บันทึกข้อความ

เรื่อง ขอลาความอนุเคราะห์ให้ปรับปรุงเรื่องความเข้มของแสงสว่างในจุดปฏิบัติงานและให้บริการสำนักหอสมุด

บริเวณที่มีค่าเฉลี่ยของความเข้มแสงสว่างไม่ผ่านเกณฑ์มาตรฐาน

รูปที่ 8 เปรียบเทียบโคมไฟฟ้าบริเวณชั้นวางหนังสือในชั้นที่ 4 และชั้นที่ 5

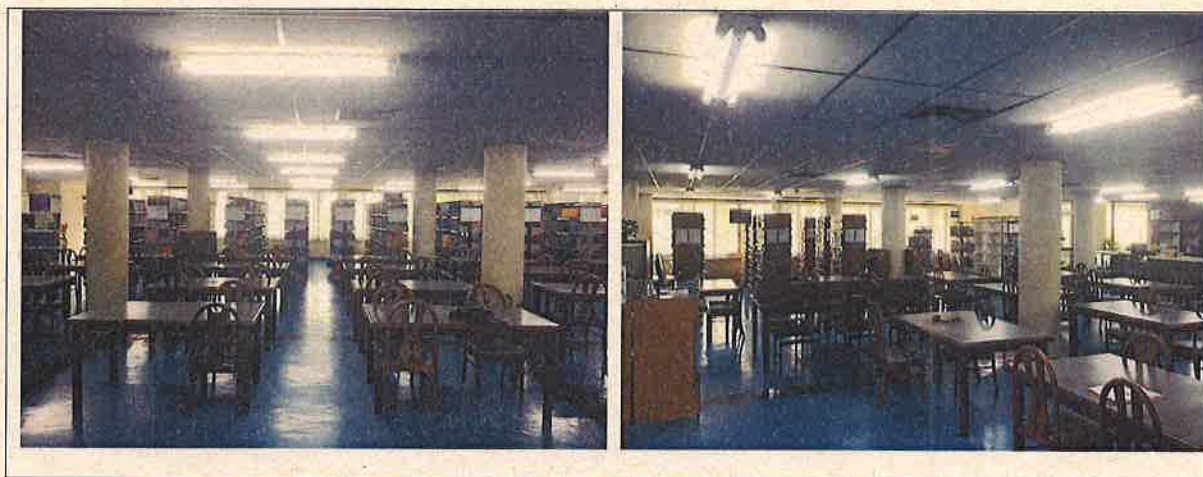
เป็นที่น่าสังเกตว่า มีการเสริมโคมไฟฟ้าบนเพดานบริเวณชั้นวางหนังสือในชั้นที่ 3 และ 4 ซึ่งช่วยเพิ่มแสงสว่างในบริเวณใกล้เคียงกับโคมติดเพิ่มได้ ดังแสดงในรูปที่ 8

ข้อเสนอแนะและแนวทางปรับปรุง เนื่องจากชั้นวางหนังสืออยู่บริเวณริมอาคาร หรือ ใกล้เคียงต่าง ดังนั้น การเปิดมู่ลี่ให้แสงธรรมชาติเข้าอาคารจะเพิ่มแสงสว่างบริเวณชั้นวางหนังสือได้มาก ดังแสดงในรูปที่ 9 ซึ่งสามารถนำมาใช้เป็นแนวทางปรับปรุงในเบื้องต้น

อย่างไรก็ตาม เพื่อให้การดำเนินงานมีความสมบูรณ์ จึงควรพิจารณาแนวทางเพิ่มแสงสว่าง โดยไม่พึ่งพาแสงธรรมชาติ ซึ่งทำได้ด้วยการติดตั้งหลอดไฟฟ้าแสงสว่าง ร่วมกับการจัดวางรูปแบบชั้นวางหนังสือที่สอดคล้องกับตำแหน่งติดตั้งโคมไฟฟ้า และการบริหารจัดการโคมไฟฟ้าที่ติดตั้งเพิ่มเติม เช่น การติดตั้งสวิทช์ควบคุมแยกต่างหาก หรือติดตั้งสวิทช์กระตุก เพื่อให้ค่าความเข้มของแสงสว่างอยู่ในเกณฑ์มาตรฐาน ภายใต้การใช้พลังงานไฟฟ้าอย่างมีประสิทธิภาพ
